Objet : PC 058 072 21 N0001 – SOLEIL ELEMENTS 10 – Installation d'une centrale photovoltaïque flottante – CHEVENON

**Objet : avis technique projet photovoltaïque Chevenon (étude hydraulique)
Etude Hydrétudes 2022 (mise à jour mai 2022)**

Objet : avis technique projet photovoltaïque Chevenon (étude d'ancrage et étude géotechnique)

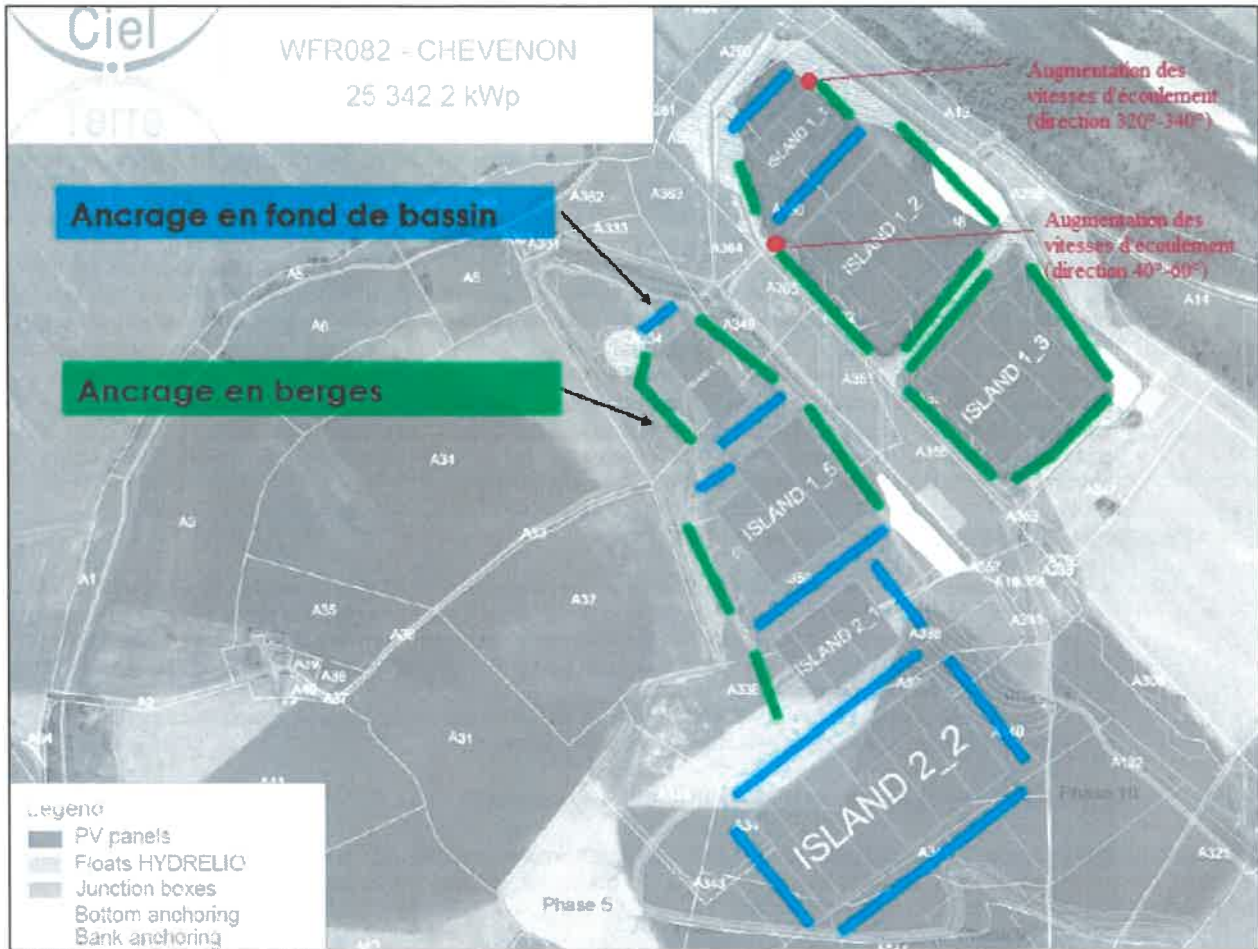
- La modification apportée au projet au niveau de l'îlot 1 a fait l'objet de modélisations complémentaires, visant à analyser finement l'impact de cette modification sur les vitesses d'écoulement. Dans la majorité des cas, cette modification a eu une incidence très limitée sur le champ des vitesses. Dans 2 cas particuliers, elle a conduit à augmenter sensiblement les valeurs des vitesses dans 2 directions. **Le dimensionnement préalablement établi reste donc a priori valable, sous réserve d'imposer aux deux lieux identifiés (îlots 1_1 et 1_2) des ancrages en fond de bassin (et non sur les berges). Or, cela ne semble pas être le cas, comme précisé sur la figure n°1 ci-dessous (issue de l'annexe 19 de l'étude d'impact), où les deux zones apparaissent à proximité d'ancrages positionnés en berges.** Si tel est le cas, le dimensionnement devra être revu en prenant en compte les nouvelles vitesses d'écoulement induites par la modification d'implantation du projet. Cette préconisation nous semble nécessaire dans la mesure où les coefficients de rugosité choisis pour le modèle hydraulique sont relativement importants (Coefficients de Strickler faibles), donc pénalisants pour l'impact sur les lignes d'eau, mais qui peuvent en revanche donner des valeurs de vitesses un peu plus faibles, pouvant induire un dimensionnement moindre.

Illustration 1: Zones d'ancrage en fond de bassin et en berges. En rouge : les secteurs où la vitesse d'écoulement a augmenté sensiblement suite à la modification apportée par ELEMENTS sont situés proche des zones d'ancrage en berges (en vert) (source : ELEMENTS, annexe n°19 de l'étude d'impact – p143)

Les compléments apportés à l'étude hydraulique de 2021 répondent globalement aux interrogations suscitées par le projet d'extension de la gravière sur 30 ans. L'étude a démontré que le futur projet d'installation photovoltaïque répondait aux prescriptions imposées par le PPRi, aussi bien dans la configuration actuelle du site que lors des futures phases d'exploitation de la gravière, **sous réserve cependant du respect des préconisations d'Hydrétudes, consistant à prévoir des ancrages en fond de bassin dans les zones où il a été constaté des augmentations des vitesses d'écoulement suite aux dernières modifications. En cas d'impossibilité, le dimensionnement des ancrages sur les zones identifiées devra être revu.**
